Carrière TERREAL à Vexin-sur-Epte (27)

GUN - AIOT : 0100000765

Projet	ouverture d'une carrière	Pétitionnaire	Terreal
		Communes	Vexin sur Epte - Cahaignes
	Service instructeur	UBDEO (DREAL Normandie)

**Avis délégué
Exploitation d'une carrière d'argile à Cahaignes,
commune déléguée de la commune nouvelle de
Vexin-sur-Epte (27)**

Figure 10 : Localisation et hauteur des merlons bordant le site

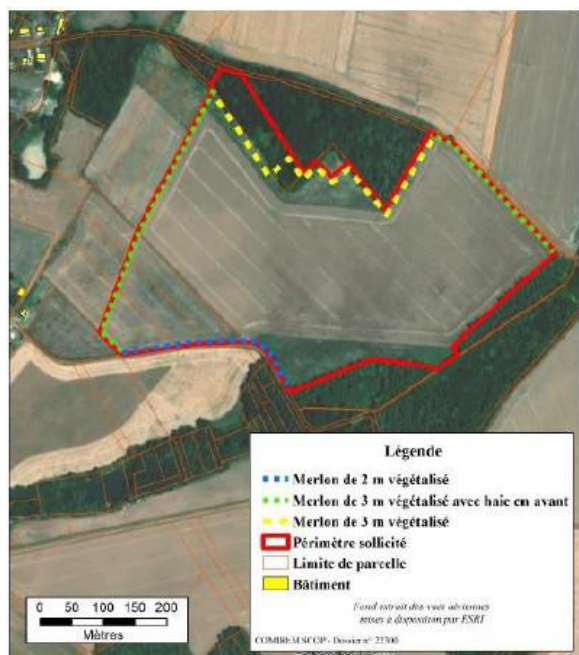
Par ailleurs, ce merlon ne coupera pas l'horizon. Il occultera la vue sur les terrains en exploitation en contrebas. Depuis Sénancourt et la route menant de Cahaignes à Authevernes, une partie de la plateforme de stockage sera visible suivant la position de l'observateur. En effet les stocks pourront être constitués jusqu'à 6 m de hauteur. Le merlon paysager en avant sera de 3 m de hauteur avec haie en avant de celui-ci. Notons que le bois situé en limite nord masquera en partie la plateforme ainsi que la zone d'extraction malgré les coupes de bois récentes comme on peut le voir sur le photomontage n°3. TERREAL procédera, en accord avec le propriétaire des terrains, dès le début d'exploitation à un regarni du bois ou à des plantations entre le merlon et le bois afin de limiter l'impact depuis Sénancourt en troisième et quatrième périodes quinquennales (10-15 ans et 15-20 ans).

- le périmètre modifié s'éloigne des habitations, ce qui est un élément favorable dans le dossier.
- les merlons réalisés doivent être plantés d'arbres de haute jet ainsi que d'arbustes d'essence locale afin de dissimuler le site de près mais également de loin car il y a une forte déclivité qui le rend visible.

Création d'un plan d'eau de 9500 m² au nord-est du site

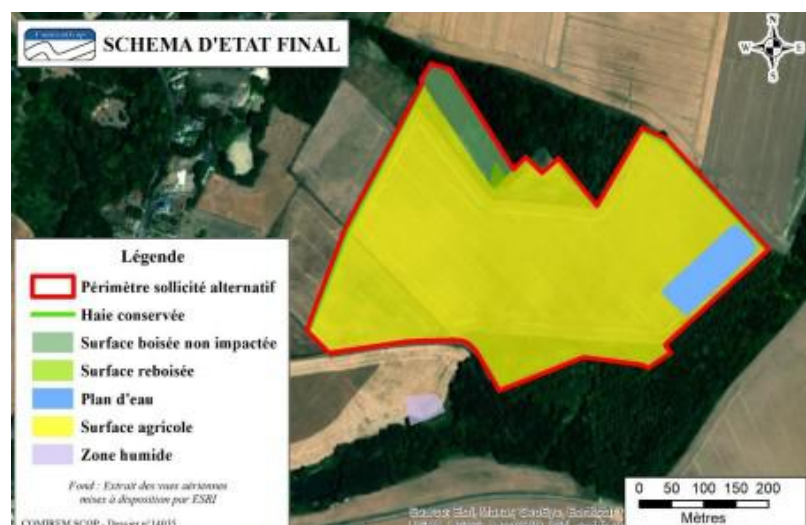
La modification du projet visant une diminution des surfaces exploitées et sollicitées, les impacts sur le paysage s'en retrouvent limités par rapport au projet initial. L'activité reste perceptible mais l'impact est lointain et mesuré par rapport au paysage environnant. Le dossier ne se prononce pas sur l'impact paysager de la création pérenne d'un plan d'eau de 9500 m².

Un tel aménagement pourra être considéré à termes comme un agrément supplémentaire dans le paysage mais il conviendra pour cela d'en compléter l'aménagement paysager en laissant pousser ou en plantant des arbres de berges (saules, aulnes, peupliers noirs (mais pas d'Italie), chênes pédonculés, ...) de loin en loin ou sur une partie du pourtour de ce bassin.

Figure 38 : Synthèse des zones humides (Source : Pierre Dufrêne)

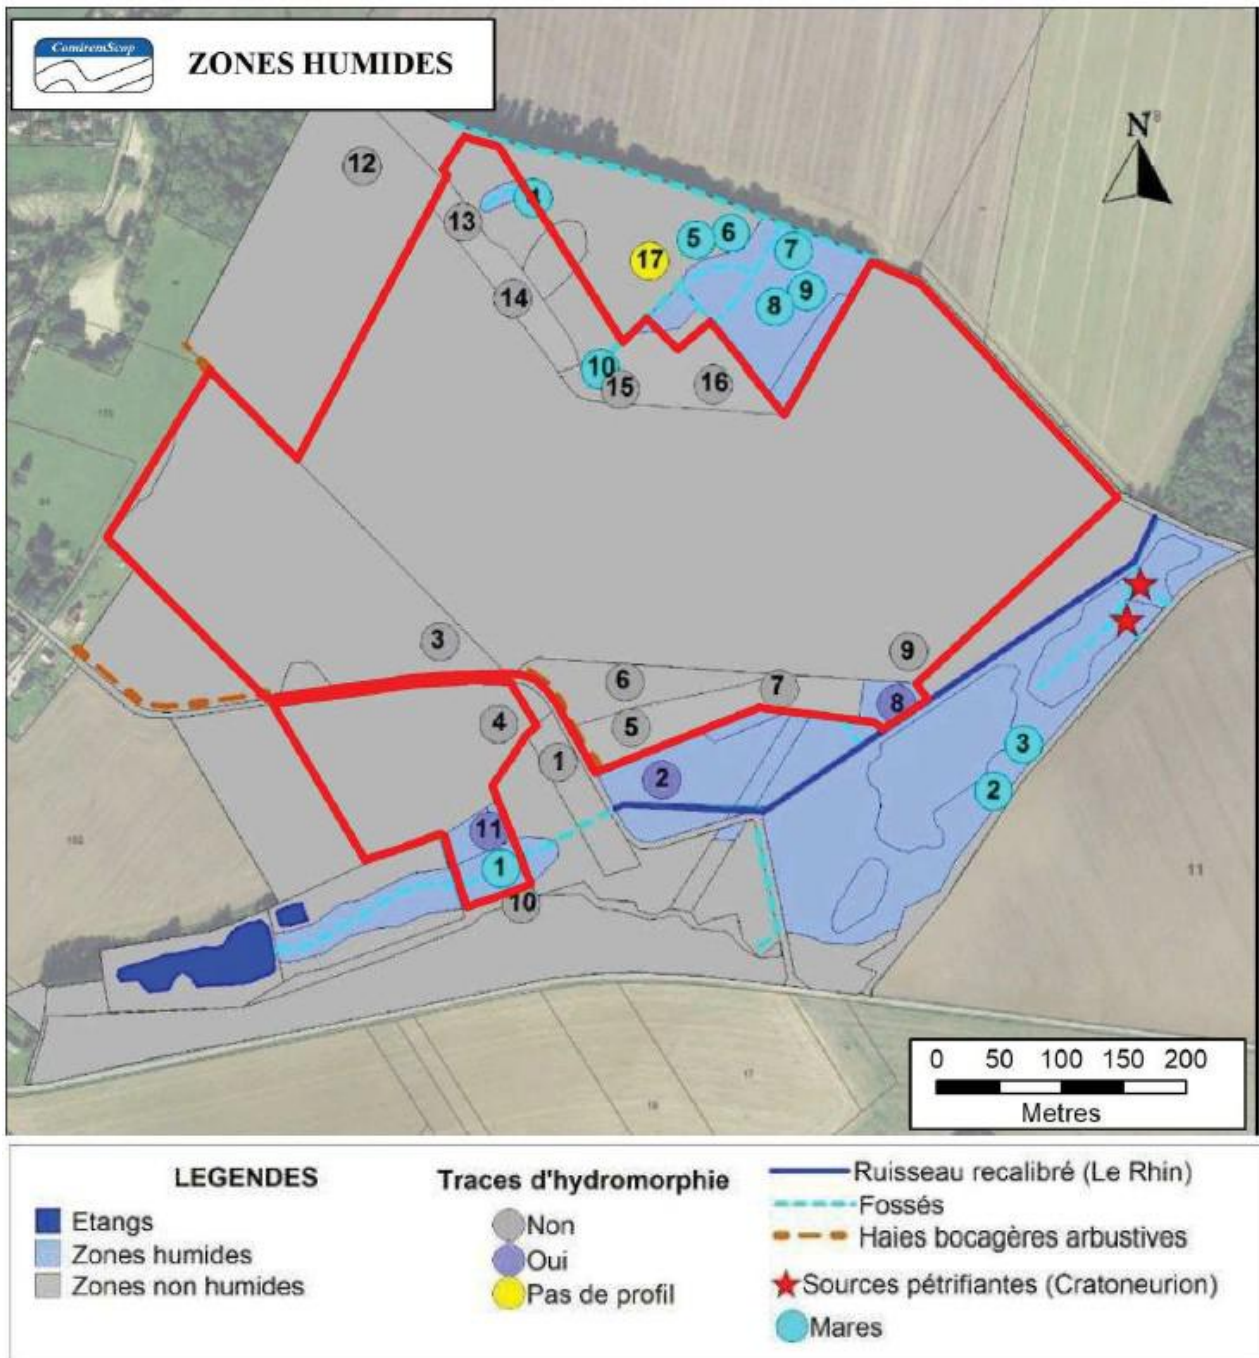
L'autorité environnementale recommande de justifier que les haies qui seront plantées permettront le maintien et le renforcement des fonctions écologiques. Elle recommande également de préciser leur mode de gestion et le suivi de leur efficacité, ainsi que les éventuelles mesures correctives en cas de constat d'écart aux objectifs.

**Figure 100 : Localisation de la surface destinée à la compensation zones humides
(Source : Pierre Dufrêne)**

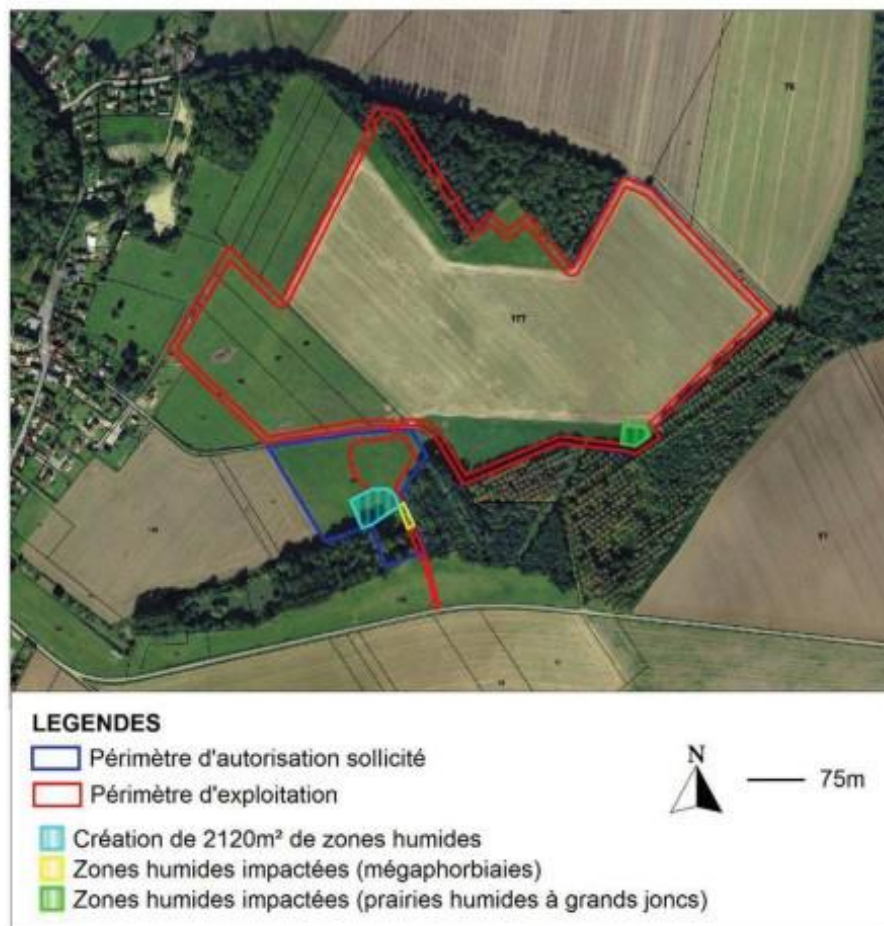
Les impacts directs et indirects du projet sur les 2 500 m² de zones humides identifiées par le maître d'ouvrage dans le périmètre d'étude sont présentés aux pages 247 et 248 du dossier et cette analyse semble justifier de l'absence d'impacts indirects sur les zones humides. En effet, celles situées au sud sont principalement alimentées par des sources en rives droite du Rhin. L'entrée de la carrière sera située à plus de dix mètres des zones humides périphériques, une bande de protection ayant été définie autour de l'emprise de la carrière. Le secteur est par ailleurs marqué par un contexte argileux ce qui limite fortement les effets de drainage. Enfin, la création d'un fossé au nord du secteur d'étude devrait permettre de conduire les eaux de ruissellement vers le boisement humide.
